**Изменение № 1 ГОСТ 20772—81 Устройства присоединительные для технических средств заправки, перекачки, слива-налива, транспортирования и хранения нефти и нефтепродуктов. Типы. Основные параметры и размеры. Общие технические требования**

**Постановлением Государственного комитета СССР по стандартам от 26.09.86 № 2899 срок введения установлен**

**с 01.07.87**

## «2. Гидропневматические захваты

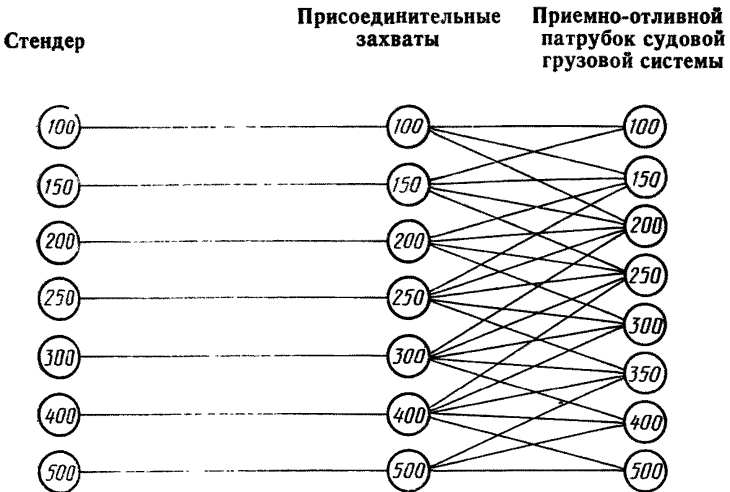
Приложение 3. Раздел 2 (кроме примечания) изложить в новой редакции:
